Добавление 38: Правила № 39

Пересмотр 1 – Поправка 1

Поправки серии 01 к Правилам – Дата вступления в силу: 18 июня 2016 года

Единообразные предписания, касающиеся официального утверждения транспортных средств в отношении механизма для измерения скорости, включая его установку

Образец А
(См. пункт 4.4 настоящих Правил)

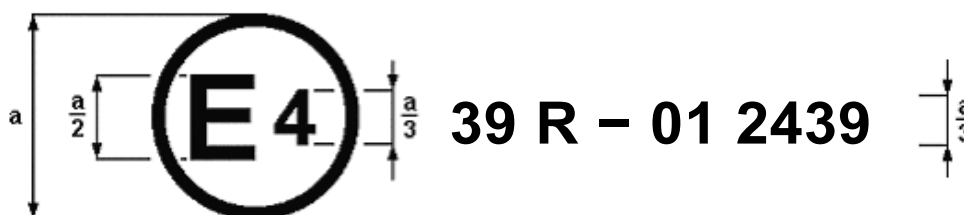
Приложения 1 и 2 изменить следующим образом:

Приведенный выше знак официального утверждения, проставленный на транспортном средстве, указывает, что тип транспортного средства официально утвержден в Нидерландах (E 4) в соответствии с Правилами № 39. Номер официального утверждения указывает на то, что официальное утверждение было предоставлено в соответствии с требованиями Правил № 39 с внесенными в них поправками серии 01.

Образец В
(См. пункт 4.5 настоящих Правил)

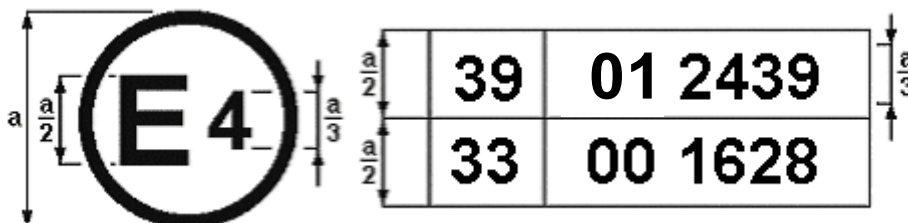
Приведенный выше знак официального утверждения, проставленный на транспортном средстве, указывает, что тип транспортного средства официально утвержден в Нидерландах (E 4) в соответствии с правилами № 39 и 33¹. Номера официального утверждения указывают на то, что в момент предоставления соответствующих официальных утверждений Правила № 39 включали поправки серии 01, а Правила № 33 были по-прежнему в первоначальном варианте.
